**АКТ ОБСЛЕДОВАНИЯ
объекта социальной инфраструктуры
К ПАСПОРТУ ДОСТУПНОСТИ ОСИ
№ ОП – 6 – 3 – 2**

1.1. Наименование (вид) объекта краевое государственное общеобразовательное бюджетное учреждение «Владивостокская специальная (коррекционная) начальная школа – детский сад IV вида» (КГБОУ Владивостокская КШ IV вида)

1.2. Адрес объекта г. Владивосток, ул. Волкова, 3-а

3. Пути (путей) движения внутри здания (в т.ч. путей эвакуации)

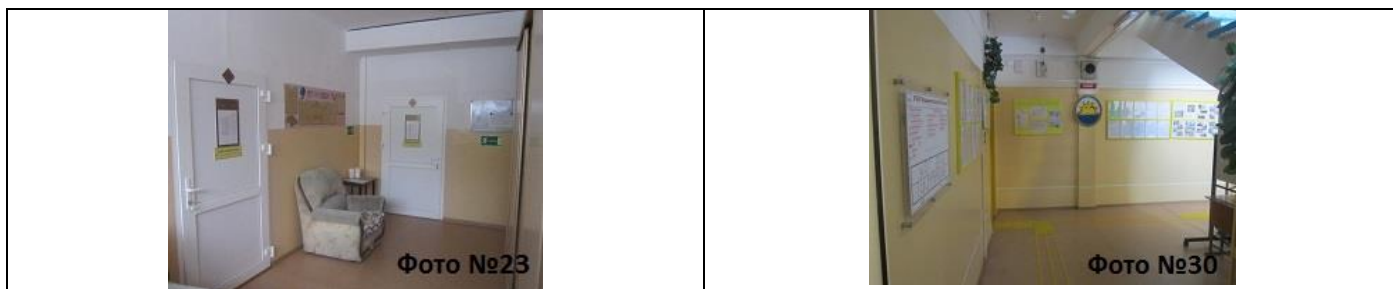
№ п/п	Наименование функционально- планировочного элемента	Наличие элемента			Выявленные нарушения и замечания		Работы по адаптации объектов	
		есть/ нет	№ на плане	№ фото	Содержание	Значимос для инвалид а (катего- рия)	Содержание	Виды работ
3.1	Коридор (вестибюль, зона ожидания, галерея,балко)	есть	7	11, 12, 14, 23, 30				
3.2	Лестница (внутри здания)	есть	8	13, 14	Отсутствуют тактильные предупредительные наклейки на поручни	С	Оборудовать поручни набором тактильных предупредитель ных наклеек	Текущий ремонт
3.3	Пандус (внутри здания)	нет						
3.4	Лифт пассажирский (или подъемник)	нет						
3.5	Дверь	есть	14	11, 12, 24, 25	Дверные ручки не соответствуют требованиям	О,К	Заменить дверные ручки в соответствии с требованиями	Текущий ремонт
3.6	Пути эвакуации (в т.ч. зоны безопасности)	есть	9	11, 12, 13, 14, 30

Комментарий к заключению: заменить дверные ручки в соответствии с требованиями. Оборудовать поручни набором тактильных предупредительных наклеек.
